**Avis de la Mission Régionale d'Autorité environnementale  
Nouvelle-Aquitaine formulé à l'occasion de la présentation  
du projet de parc photovoltaïque au sol « Les Pins »  
à Saint-Seurin-sur-l'Isle (33)**

n°MRAe 2024APNA110

dossier P-2024-15759

Plan masse – extrait étude d'impact page 39

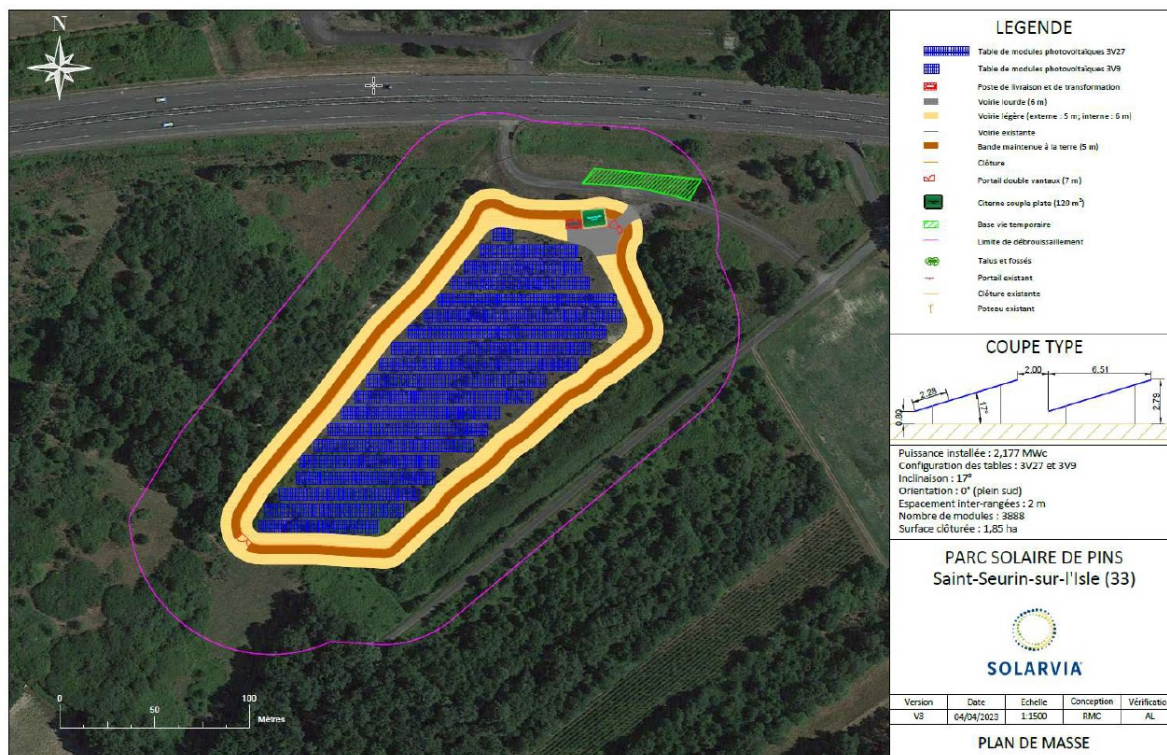
L'ensemble des travaux liés au raccordement du parc photovoltaïque sur le réseau public sera réalisé par l'exploitant ENEDIS. Le coût sera pris en charge par le porteur de projet et les modalités de raccordement au réseau public ainsi que le tracé seront établies par ENEDIS après obtention du Permis de Construire, comme l'exige la réglementation en vigueur.

L'hypothèse envisagée est celle d'un **raccordement électrique** au poste source de Menesplet à environ 9,5 km du parc solaire. Son tracé, qui privilégie celui des voiries existantes, est présenté en page 46 de l'étude d'impact.

**La MRAe rappelle que le raccordement du parc photovoltaïque au réseau public d'électricité fait partie intégrante du projet** et recommande que les enjeux environnementaux liés aux opérations de raccordement soient précisés et fassent l'objet de la mise en œuvre de la séquence Éviter Réduire Compenser (ERC). Il en est de même pour les obligations légales de débroussaillage (OLD) hors du périmètre clôturé du parc, qui sont à dimensionner à partir de la clôture du site.
